京交函〔2024〕1152号

北京市交通委员会关于通州区八里桥片区 棚户区改造项目交通影响评价审查意见的函

图则 3

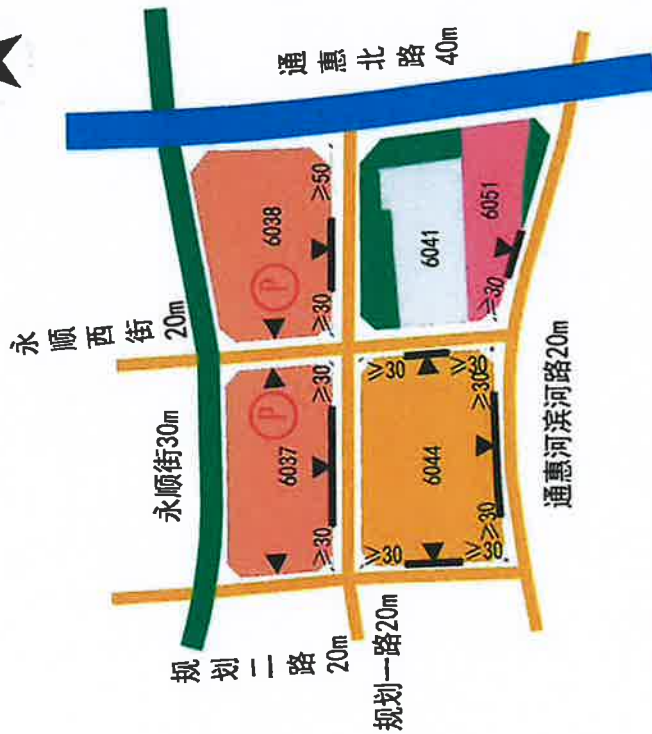
- 轨道交通中心一体化建设地块应在二级开发阶段另行开展交通影响评价审查。
- 周边道路应按规划与建设地块同期实施，并完善相关道路交通工程设施。
- 6037、38 地块内复合设置的社会公共停车场应按规划与建设地块同期实施。
1. 各地块内部原则上应形成环路，双向组织交通路面宽度应不小于 6 米，单向组织交通路面宽度应不小于 5 米。

2. 内部道路应按规划人车分离原则组织交通，确保机动车和行人交通组织安全顺畅。
1. 《北京城市总体规划 (2016 年—2035 年)》明确新建居住区推广街区制，建设小街区、开敞式、有活力的社区。
2. 各地块机动车出入口原则上应设置在低等级道路上，机动车出入口数量和位置应符合《交通分析》和图中相关要求。

3. 各地块在城市支路上的开口位置不得设于道路交叉口渠化段和道路弯道段，并满足与相邻交叉口道路红线交点距离要求：城市干路应不小于 50 米，支路应不小于 30 米。
- 根据《北京市道路运输条例》第二十七条和相关文件要求，商业设施应当具备与其规模相适应的商品装卸、短期储存条件，其商品装卸活动不得影响周边道路通行，应当同步设置商品装卸、储存等配套设施和配送车辆停放、快速充电设施。

1. 项目在地下车库出入口个数和车道数应符合《车库建筑设计规范》(GBJ 100-2015) 的相关要求，并应结合建筑布局 and 内部道路交通组织进行设置。
2. 项目各地下车库出入口之间净距应不小于 15 米，距离项目对外机动车出入口不小于 7.5 米。
1. 居住及配套公建的机动车停车位应符合《北京市居住公共服务设施配置指标规划实施意见》(京政发〔2015〕7 号) 二类区相关要求，公共租赁的机动车停车位应符合《公共建筑机动车停车位配置指标》(DB11/T 1813-2020) 三类区相关要求，按照居住 (商品房) 不少于 1.2 辆/户、配套公建 65 辆/万平方米、商务办公 50-70 辆/万平方米、酒店宾馆 0.4-0.6 辆/客房、餐饮娱乐 170-220 辆/万平方米、商场 (≥10000 m²) 60-80 辆/万平方米、商场 (<10000 m²) 70-90 辆/万平方米、超市 125-175 辆/万平方米、市场 110-150 辆/万平方米的指标进行配置。停车位应为普通自走式停车位，并应符合《电动汽车充电基础设施规划设计标准》(GB/T 1455-2017) 建设在基础配套设施或预留安装条件。
